PROPRIETA' / COMMITTENTE
**CONSORZIO CENTRALE DELLE
CONCERIE**

DATA
08/05/2020

PROGETTO
Istanza di variante per PIANO PARTICOLAREGGIATO
AREA DELLE CONCERIE

TAVOLA
RELAZIONE TECNICA

STATO DI FATTO COMPARTO C2 CONDOMINIO "RESIDENZE LIFE"

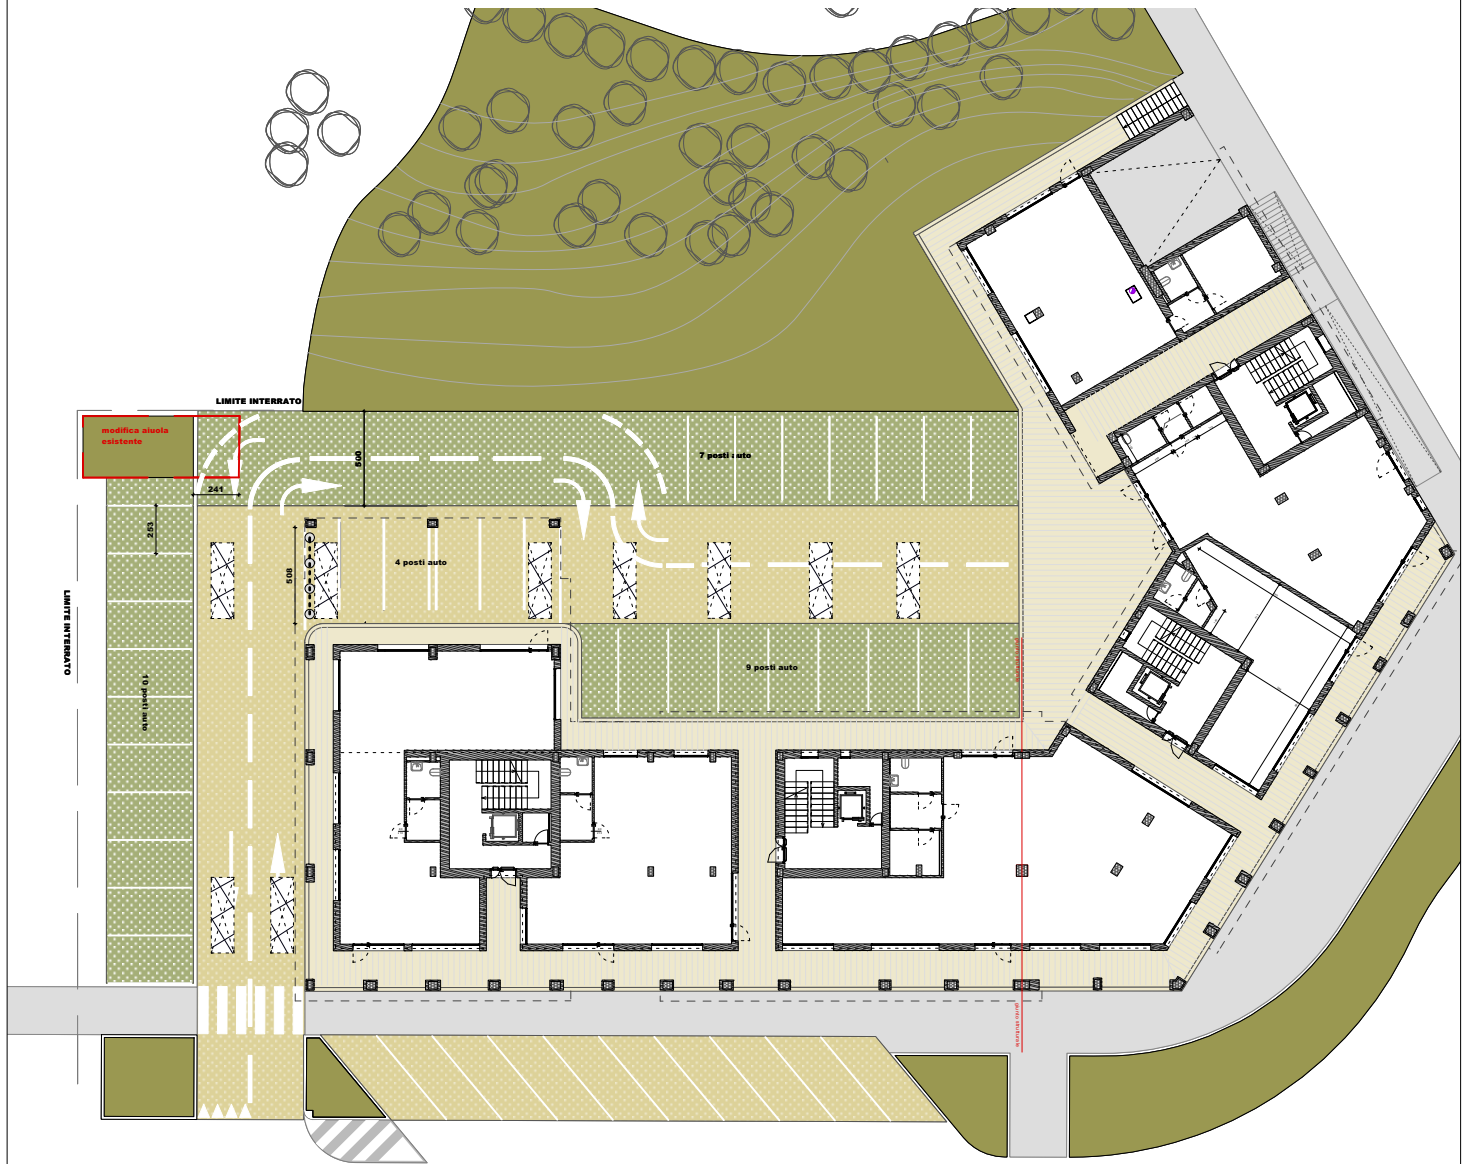
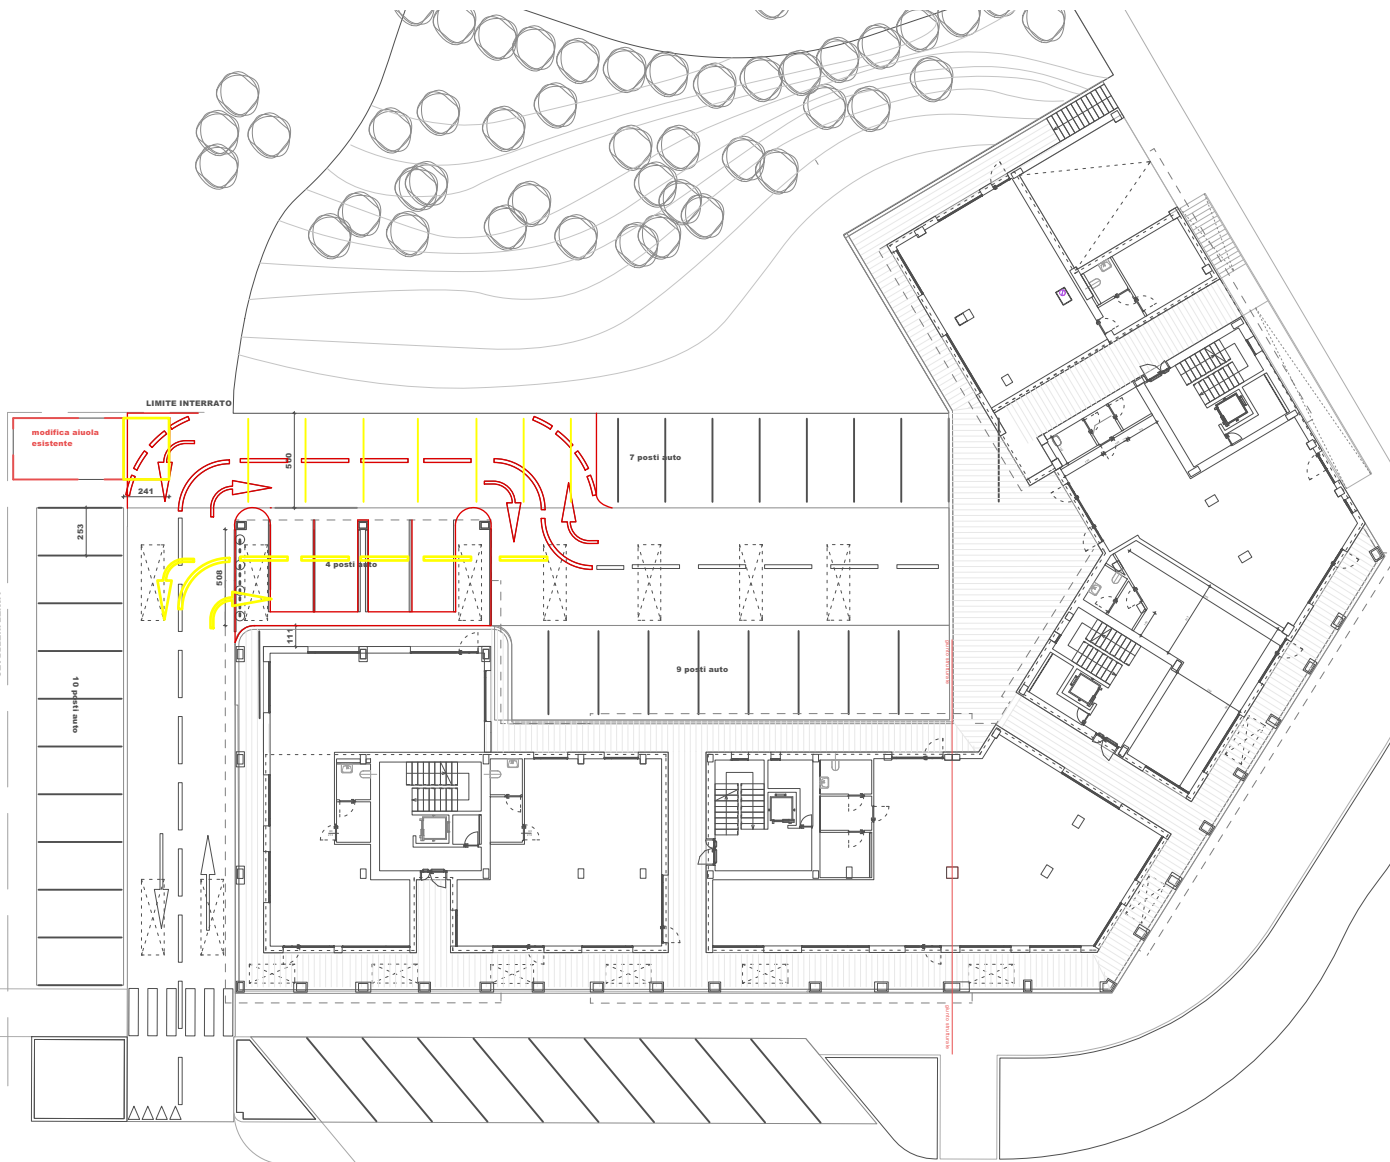
Modifiche interne aree con vincolo ad uso pubblico condominio "Residenze Life" comparto C2: con la necessità esplicitata dal condominio di eliminare il passaggio veicolare di accesso alle aree parcheggio interne alla corte sotto il portico al piano terra, in tale sede si prevede una nuova organizzazione delle aree destinate a parcheggio e di quelle destinate a percorsi pedonali interni. In particolare, l'area AM1 area di manovra interna con vincolo ad uso pubblico, che dall'accesso carraio al piano terra costeggia il lato nord-ovest del fabbricato e poi curva a destra passando attraverso il portico dell'edificio per raggiungere il parcheggio interno, si propone di farla proseguire oltre il portico e di farla deviare all'esterno e ricongiungere successivamente con la parte interna oltre il perimetro del fabbricato (si vedano allegato 1 e allegato 2). Tale modifica comporta la variazione della AM1 la cui consistenza passa da 389,35 mq. a 419,30 mq, con aumento di mq. 30. Si modifica anche l'area parcheggio con vincolo ad uso pubblico PK2 che vede una riduzione da 380,70 a mq. 328,70 con riduzione di mq. 52. I 4 parcheggi previsti all'esterno del

portico vengono spostati all'interno del portico con la stessa superficie ed è nominata come PK7 con consistenza di 63,73 mq.

Le modifiche comportano anche la variazione dell'area PM15 percorso pedonale con vincolo ad uso pubblico che passa dalla superficie di 273 mq. a 295,5 mq. La somma delle esistenti aree sopraindicate nello stato di fatto è invariata nelle aree di progetto in cui viene aggiunta l'area PK2 ed è di 1043,05 mq.

**PROGETTO COMPARTO C1 CONDOMINIO "RESIDENZE LIFE"
MODIFICA VIABILITA' INTERNA PARCHEGGIO**

**PROGETTO COMPARTO C1 CONDOMINIO "RESIDENZE LIFE"
 MODIFICA VIABILITA' INTERNA PARCHEGGIO
 DEMOLIZIONI-COSTRUZIONI**

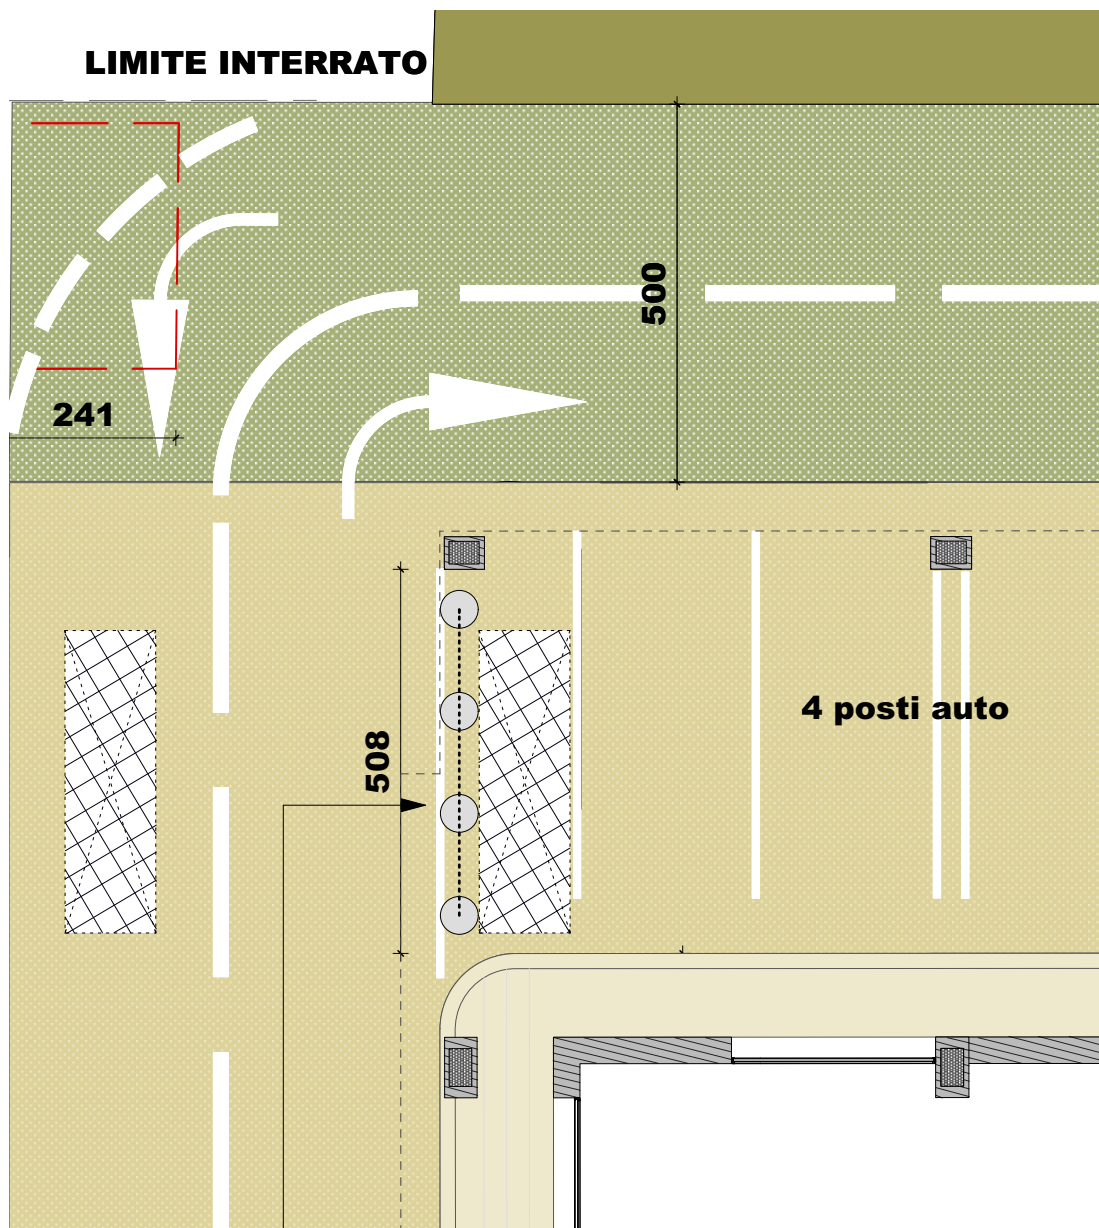
Modifiche di limite tra comparto C1 e comparto C4 e aggiunta di area manovra per modifiche interne condominio "Residenze Life: per realizzare la modifica della sistemazione interna del fabbricato "Residenze Life" precedentemente descritta è necessario modificare il limite tra il comparto C1 e il comparto C4 per aggiungere un'area limitrofa e a completamento dell'area di manovra interna al comparto C1 cioè AM1. Tale area denominata AM6 di 19,61 mq. è necessaria per consentire una agevole svolta a dx dell'area di accesso e sarà vincolata ad uso pubblico.

PARTICOLARE DISSUASORI IN CALCESTRUZZO PER VIETARE L'ACCESSO

TIPO DISSUASORI IN CALCESTRUZZO DIAM. 50 CM.
